## KOMISJONI DIREKTIIV,

**millega kohandatakse tehnika arenguga nõukogu direktiivi 74/347/EMÜ põllu- ja metsamajanduslike ratastraktorite vaatevälja ja klaasipuhasteid käsitlevate liikmesriikide õigusaktide ühtlustamise kohta**

(79/1073/EMÜ)

Joonis 2

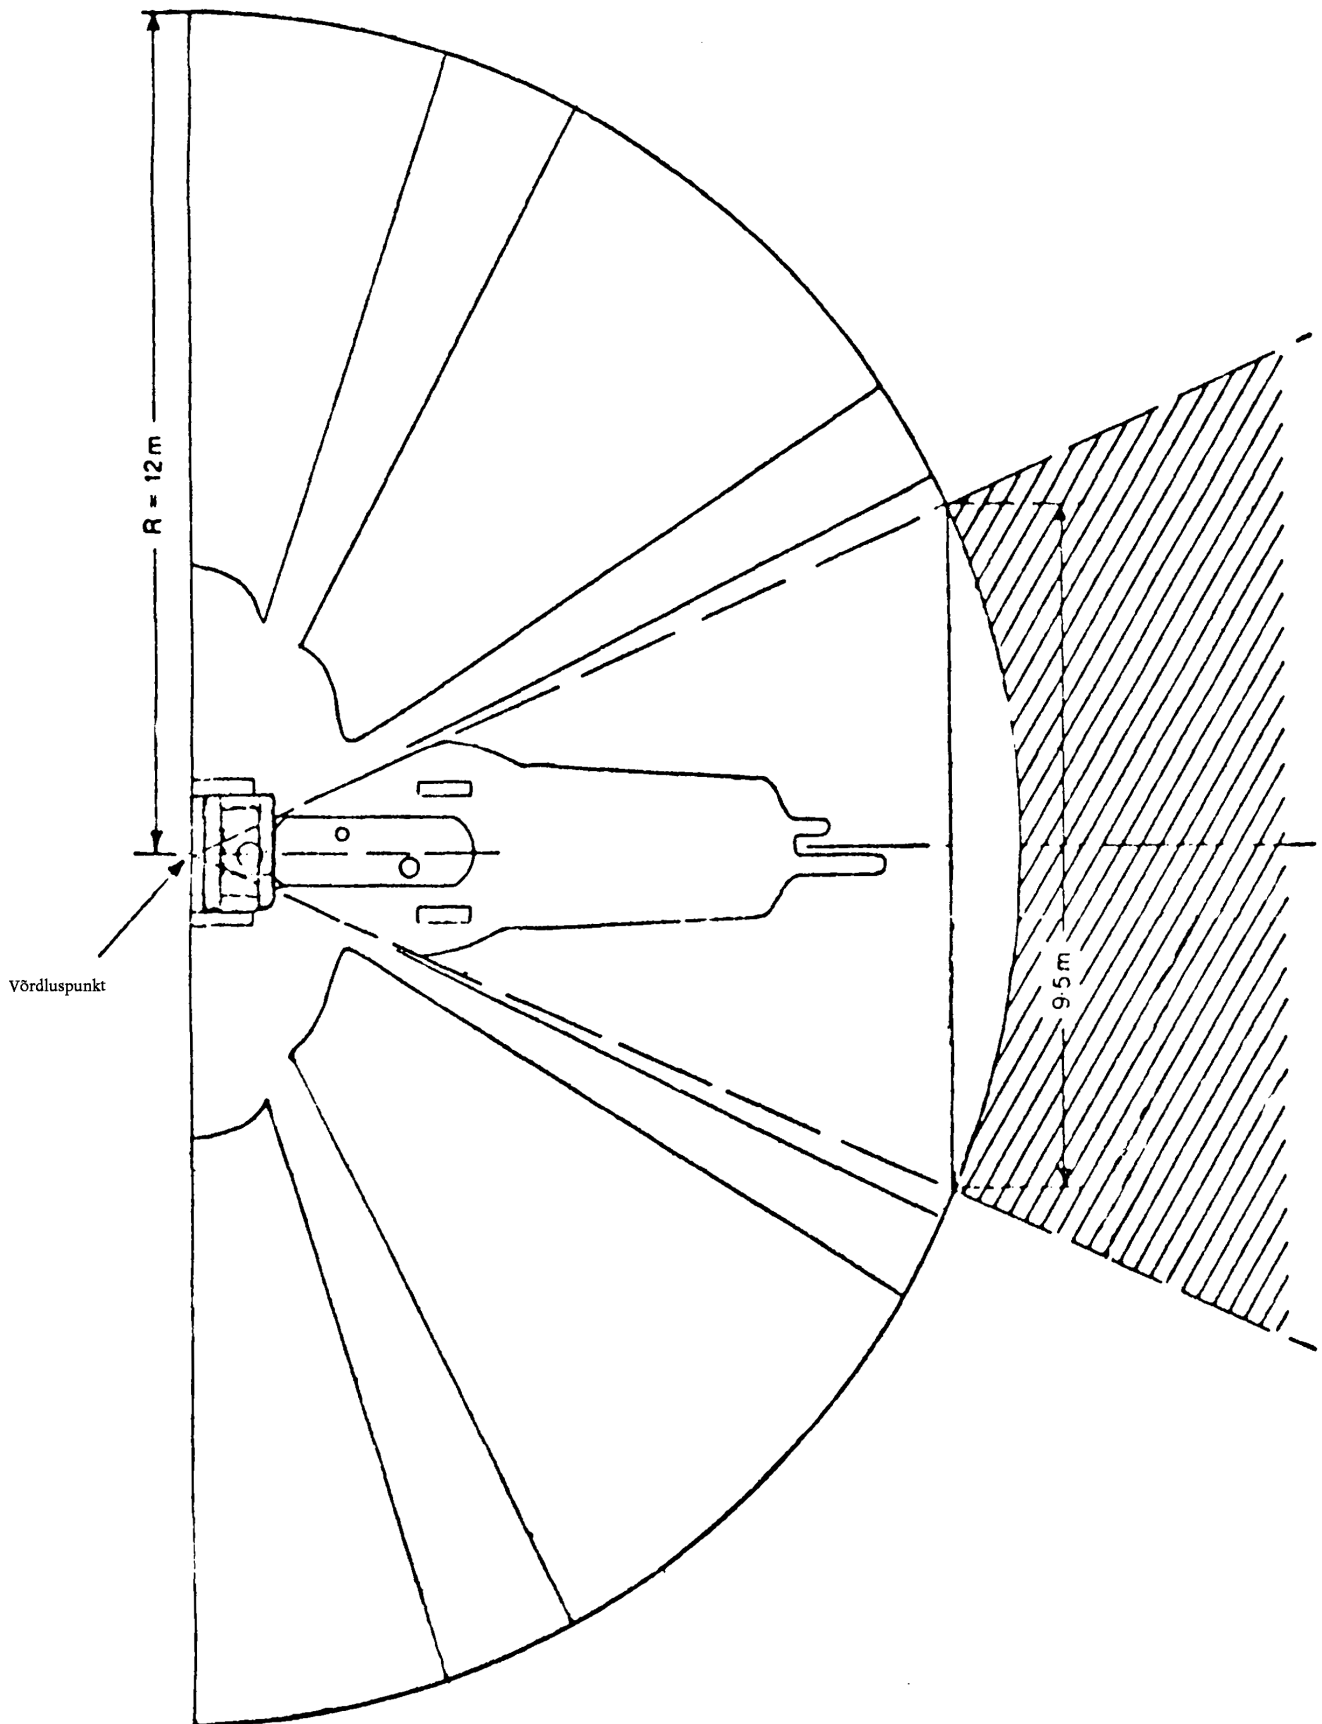
Joonis 2 asendatakse järgmise joonisega:
